Изменение № 3 ГОСТ 24179—80 Светофильтры, светофильтры-линзы, линзы, рассеиватели и отклоняющие вставки стеклянные для сигнальных приборов железнодорожного транспорта. Технические условия

Утверждено и введено в действие Постановлением Государственного комитета СССР по управлению качеством продукции и стандартам от 25.06.90 № 1832

Дата введения 01.01.91

Черт. 19а

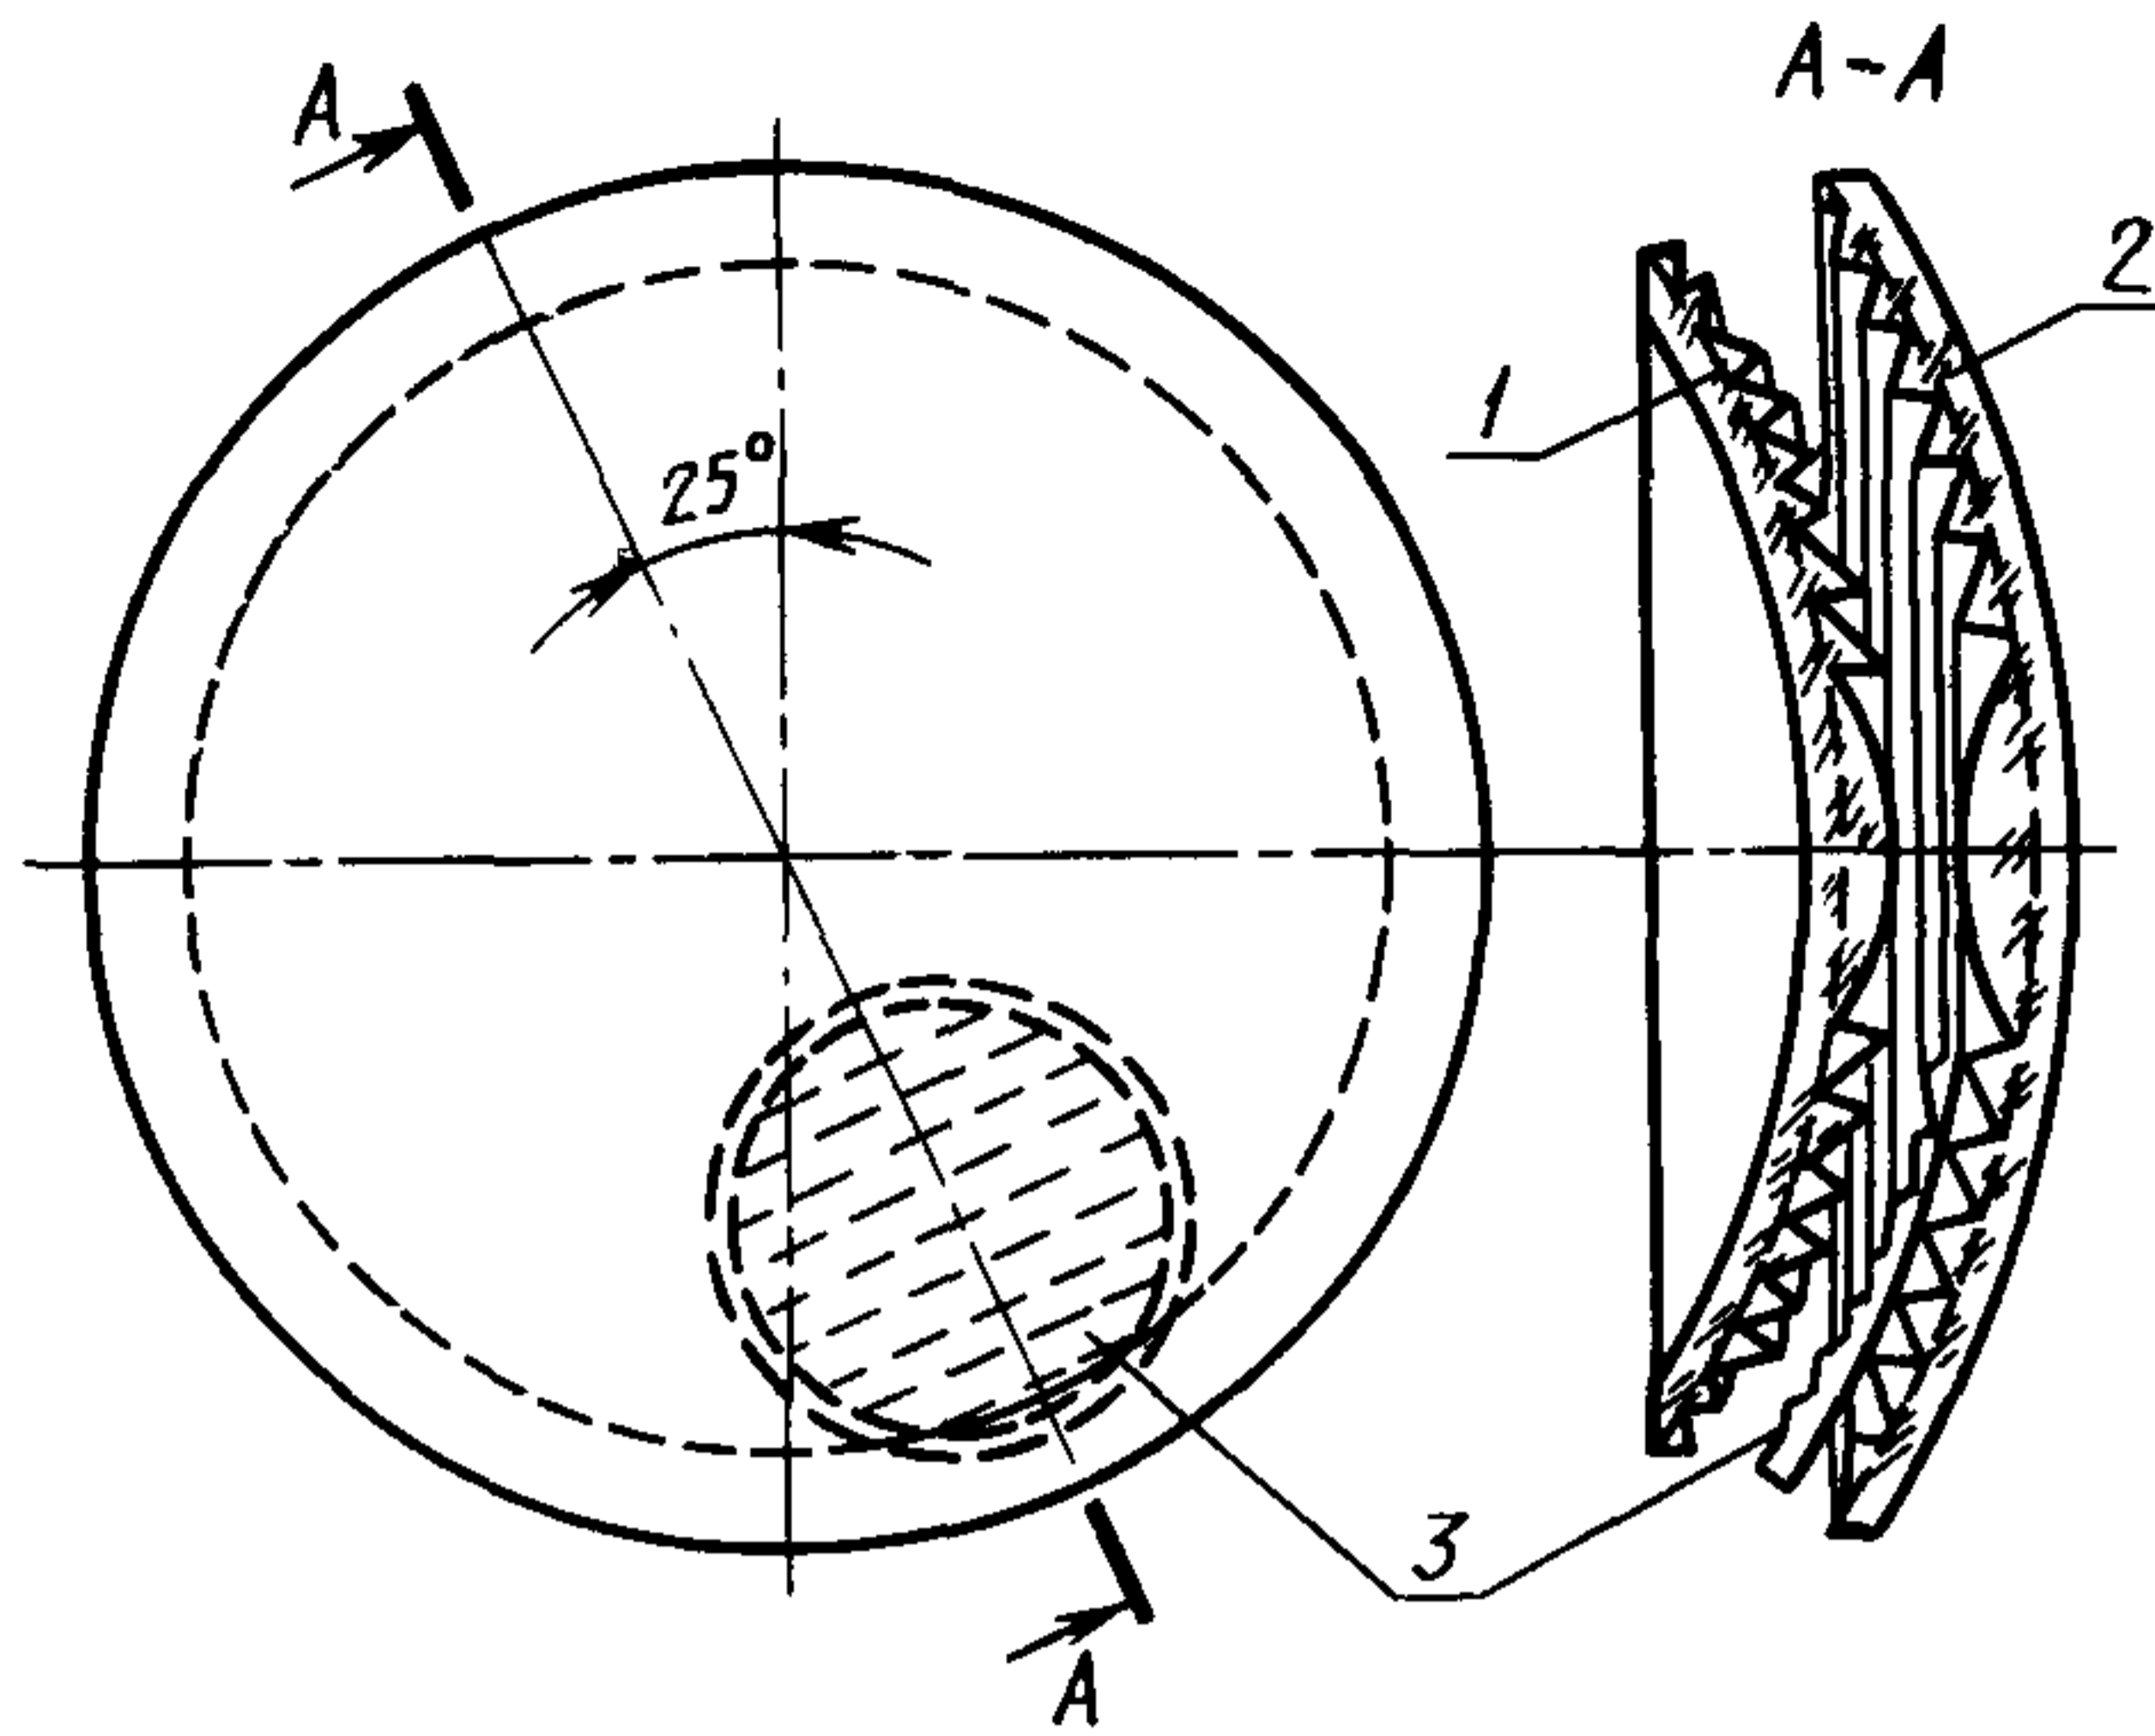
Раздел 1 дополнить пунктом — 1.3.5: «1.3.5. Отклоняющаяся вставка должна быть установлена в нижней части комплекта линз под углом 25° к вертикальной оси (черт. 19а).

1 — светофильтр-линза типа СЛ-139М; 2 — линза ступенчатая типа ЛС 160;
3 — отклоняющая вставка

Черт. 20

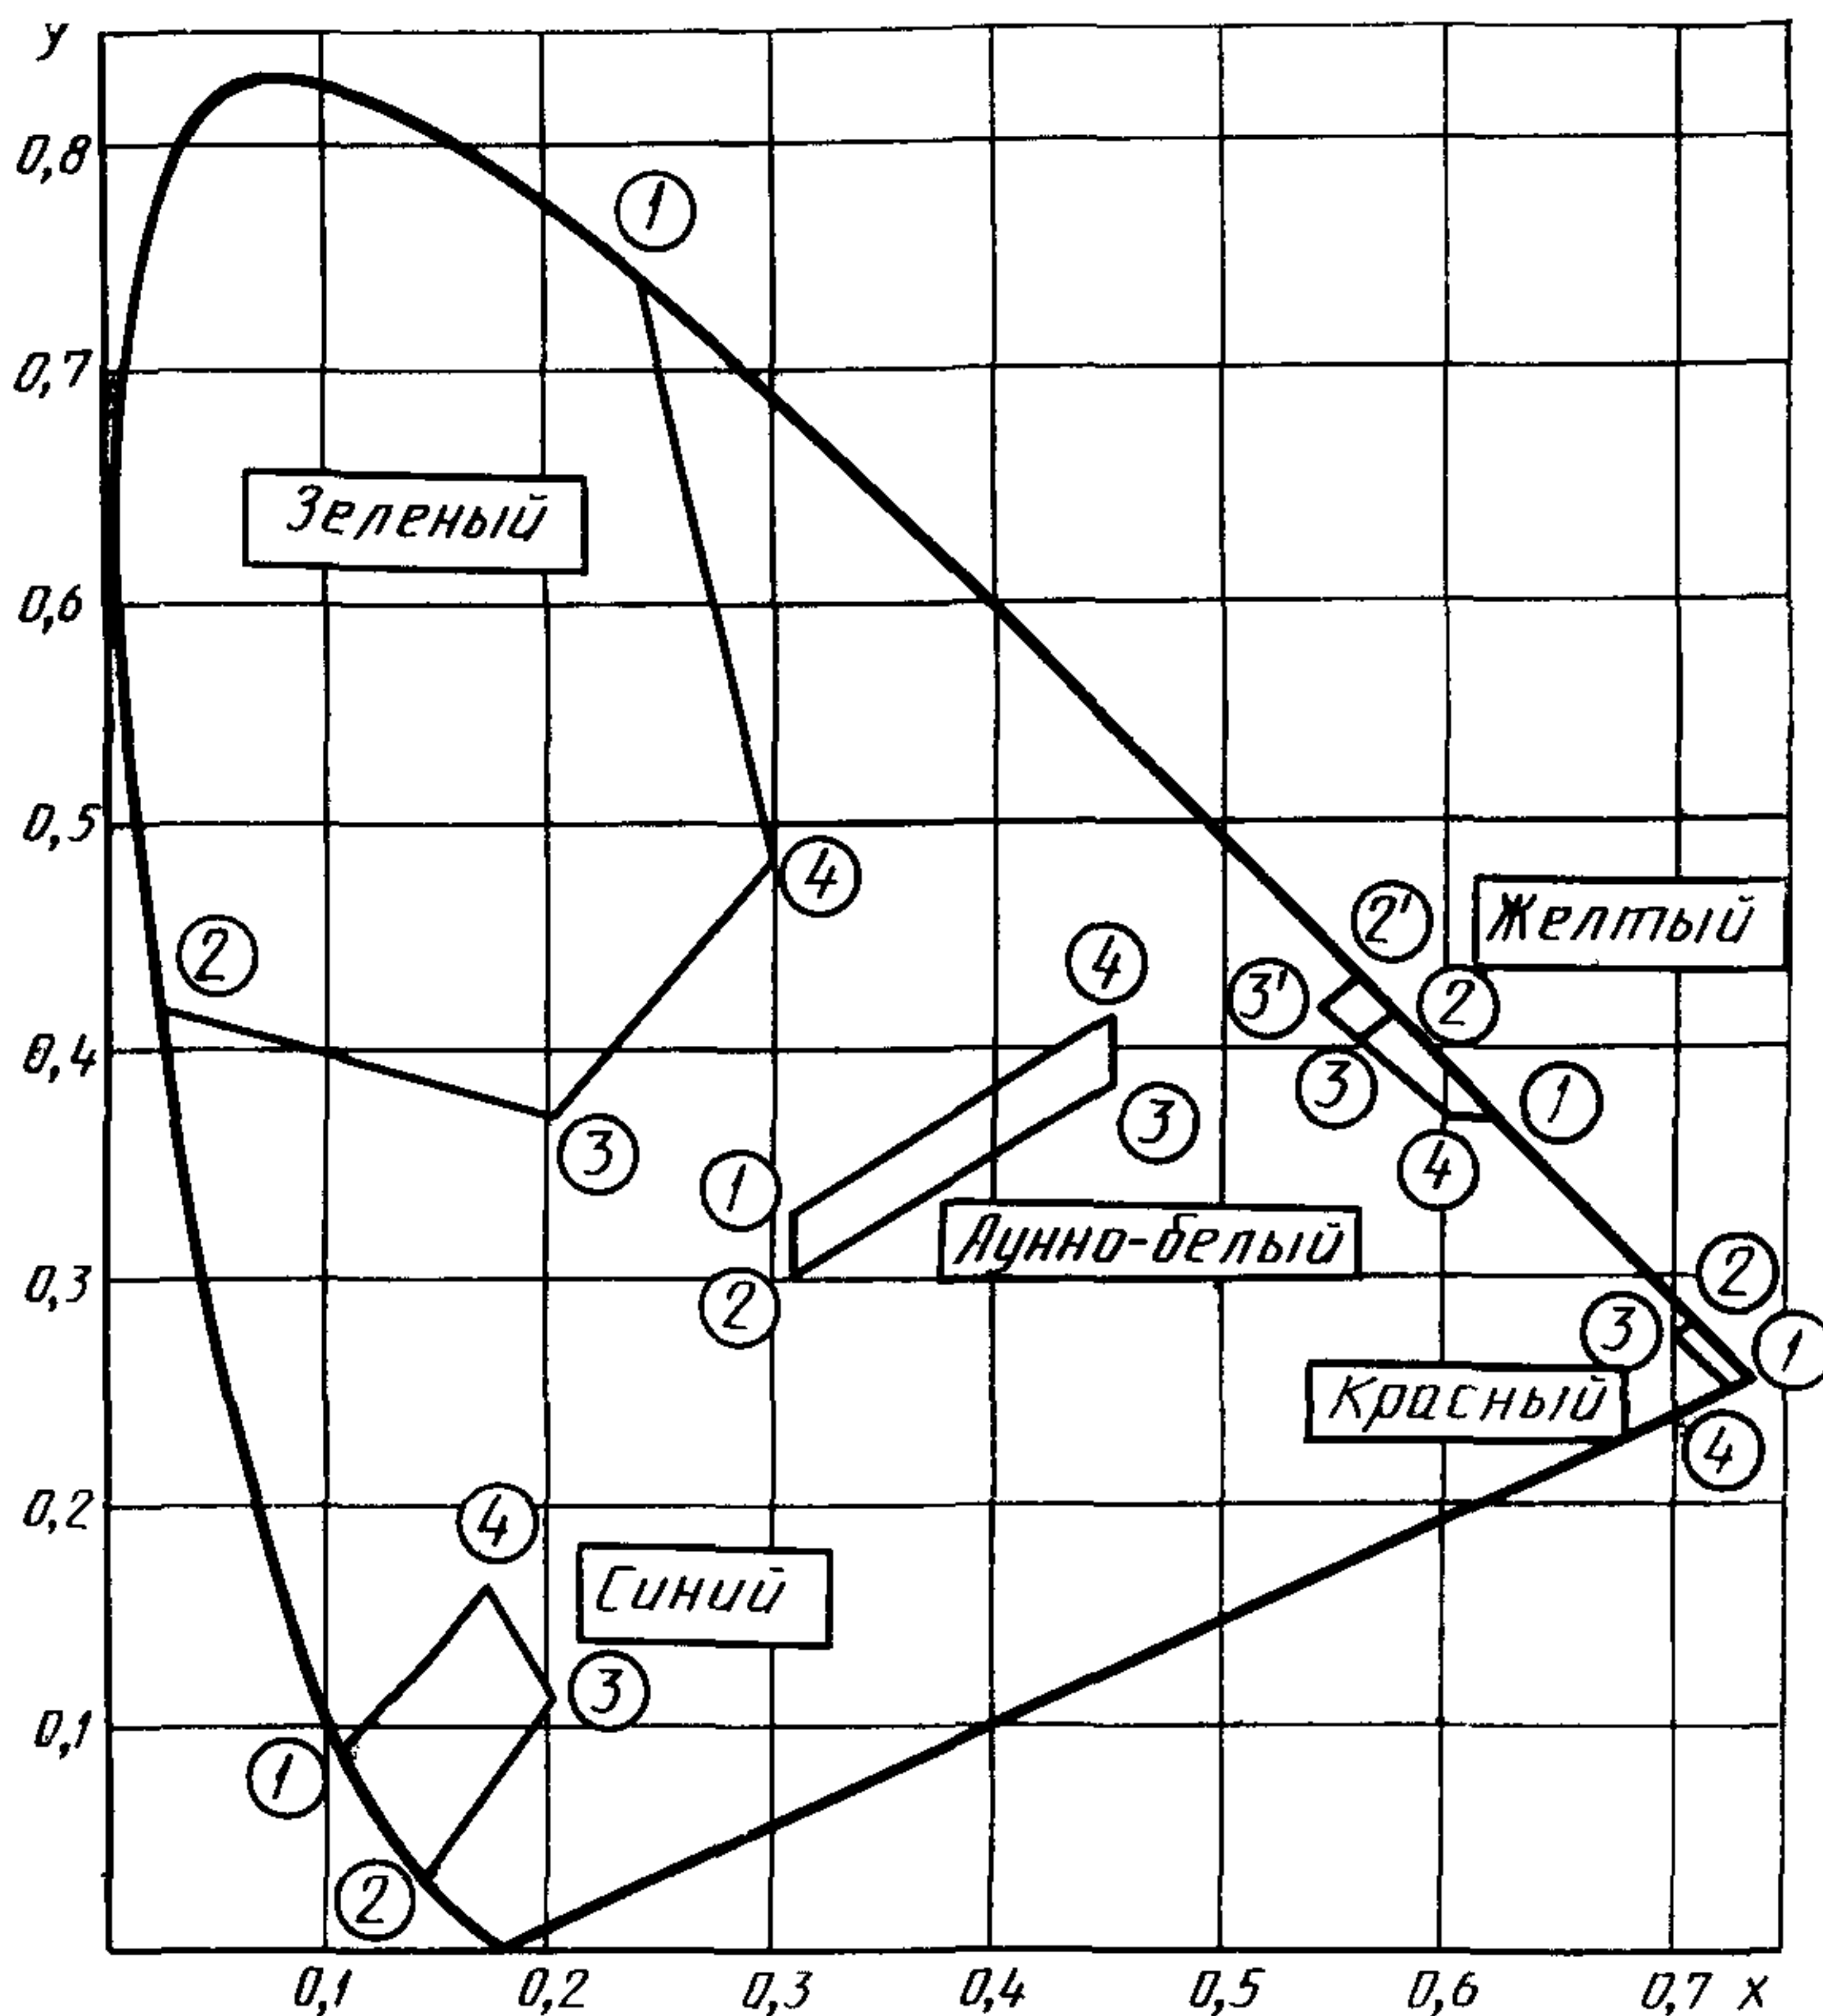
Пункт 2.4. Чертеж 20 заменить новым:

График областей цветности, принятых для световой сигнализации на железных дорогах СССР
